Notat til mødet Natur Teknik og Miljøudvalget i Syddjurs Kommune d. 9. juni 2026

Fra Miljøforeningen fra Hyllested og omegn &
Danmarks Naturfredningsforening Syddjurs

Vi har set på materialet til pkt. 96 (miljøgodkendelse Stenledvej 5) på NTM mødet d. 9 juni 2026. Dette notat er en foreløbig vurdering af materialet. Som det fremgår, er vi meget kritiske overfor den måde som forvaltningen har håndteret arbejdet med ansøgningen og miljøgodkendelsen på. Vi mener der er en hel del fejl i beregninger og vurderinger, og vi mener at der mangler en lang række oplysninger og undersøgelser, som vil være nødvendige for en seriøs, solid, faglig og saglig miljøvurdering.

Notat om ammoniakfølsomme skove nær Stenledvej 5, Hyllested, 8400 Ebeltoft.

Figur 1. På billedet er vist 5 skove nær det ansøgte, som screenes for om de er kategori III natur.

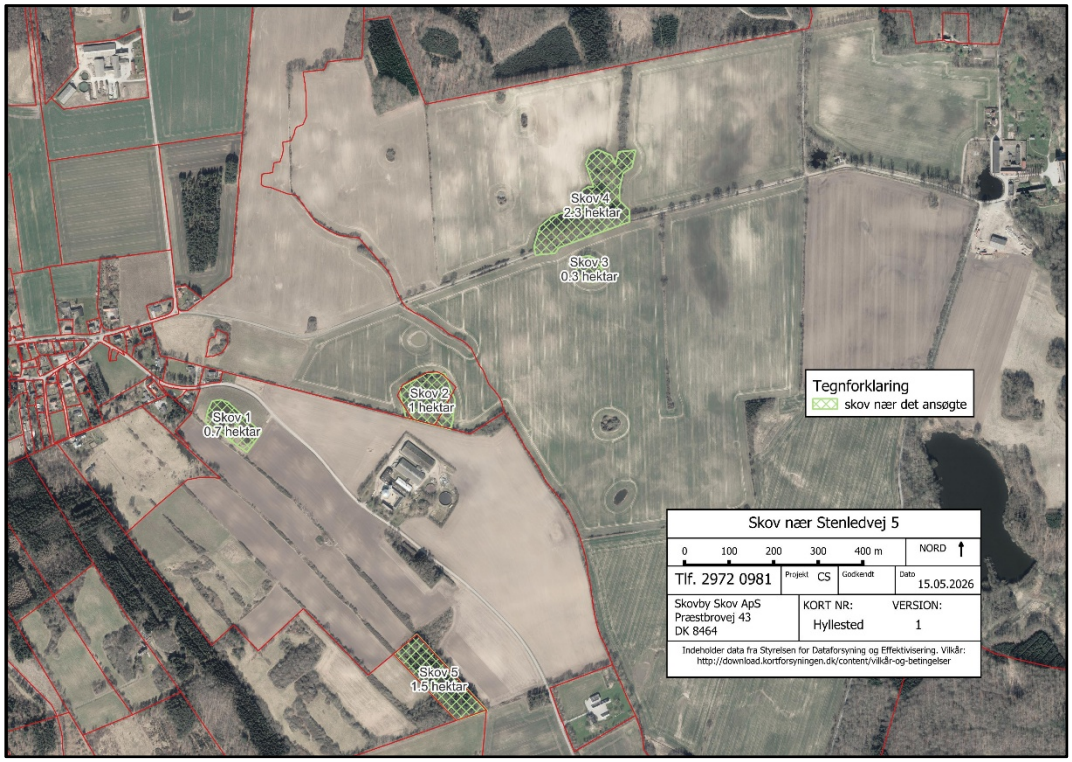
På omstående Figur 1 ses de 5 nærmeste skove mod Stenledvej 5. For nemheds skyld har jeg givet dem numre.

Skov 1 ligger ca. 300 meter vest for det ansøgte. Det er en nyere nåletræsplantage på 0,7 hektar. Der er ikke tegn på at den skulle være gammel skov, hverken i virkeligheden eller på gamle kort. Den undersøges derfor ikke nærmere.Herunder ses kort over området nær Stenledvej 5, med angivelse af skove til undersøgelse.

Skov 2 ligger ca. 50 meter nord for ejendommen Stenledvej 5. Djursland Kommune skriver om denne skov i "Notat om ammoniakfølsomme skove nær Stenledvej 5"[1]. Blandt andet skriver Kommunen; "… ses det af luftfoto at den sydlige del har været ryddet i 1945 og 2007, dvs. der er kun ca. 4700m2 af bevoksningen som ikke har været ryddet. Der har således ikke været skov (>0,5 ha) i mere end 200 år.". Dette er så usædvanlig en slutning, at den alene giver anledning til at undersøge skoven nærmere.

Skov 3 ligger ca. 500 meter nord-nordøst for Stenledvej 5. Opmåling viser at den er ca. 0,3 hektar. Derfor undersøges den ikke videre.

Skov 4 ligger ca. 550 meter nord-nordøst for Stenledvej 5. Opmåling viser at den er ca. 2,3 hektar.

Der løber en gammel hulvej gennem skoven, og der er et beskyttet stendige langs den ene skovkant. Et beskyttet dige lang en skovkant er ofte anlagt ved indførelsen af Fredskovsforordningen af 1805. Det alene er grund til at undersøge skoven nærmere.
Skov 5 ligger ca. 300 meter syd for ejendommen. Opmåling viser at den er ca. 1,5 hektar. Den er en nyere nåleskov med indblanding af løvtræarter. Derfor undersøges den ikke videre.
Delkonklusion: Skov 2 og Skov 4 undersøges videre.

Figur 3. Kort fra Rugaard, opmålt år 1780 hvorpå der lagt et ortofoto fra forår 2025 med 50% transparens.

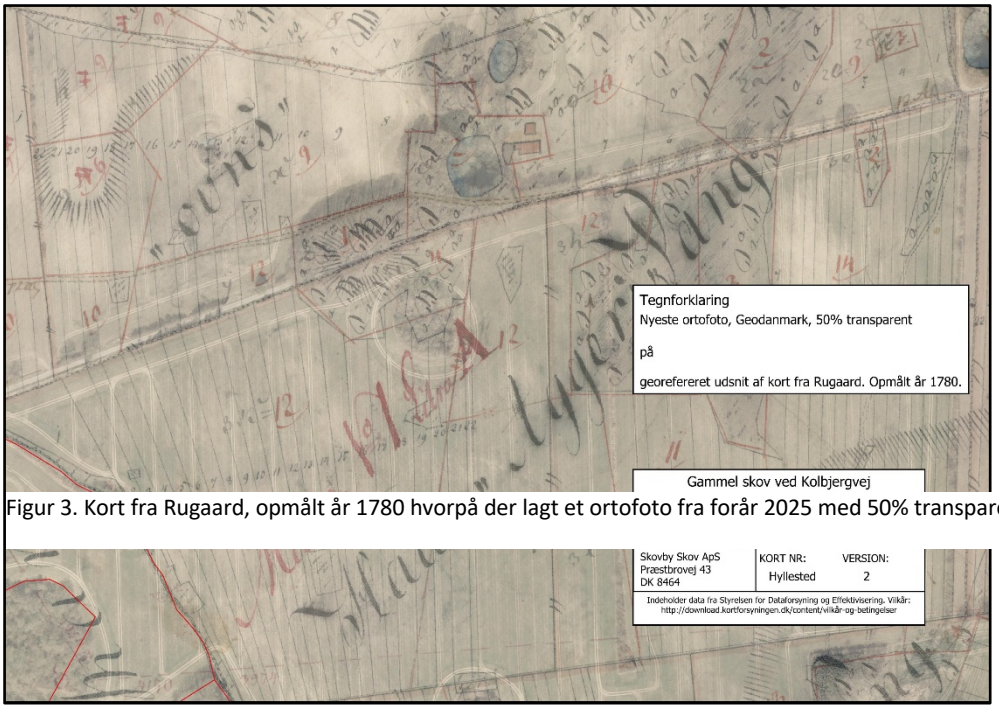
Ovenstående figur 3 viser at der på Rugaards kort fra 1780 (opdateret i 1801 og 1811) er skovsignatur på Skov 4.
Det er således sikkert at Skov 4 er ammoniakfølsom i henhold til Husdyrgodkendelsesbekendtgørelsen.
Skoven er en natyrtype 9110 (Bøgeskove på morbund uden kristtorn). Tålegrænseintervallet for denne naturtype er 10-15 KgN/ha/år.
Det fremgår af Gundersen og Johannsen, 2016, side 23-24, at der er 6 parametre, der kan påvirke tålegrænsen, og dermed hvor i tålegrænseintervallet, den konkrete tålegrænse skal fastsættes.[5]
Disse 6 parametre og deres konkrete påvirkning af tålegrænsen i Skov 4 gennemgås herunder:

Der er her 2 parametre, som trækker mod den høje ende af intervallet og 2 parametre, som trækker mod den lave ende af intervallet. Det giver en resulterende forskydning på 0, hvorfor den konkrete tålegrænse fastsættes i midten af intervallet.
Tålegrænsen for N-deposition i Skov 4 er: **12,5 kgN/ha/år.**
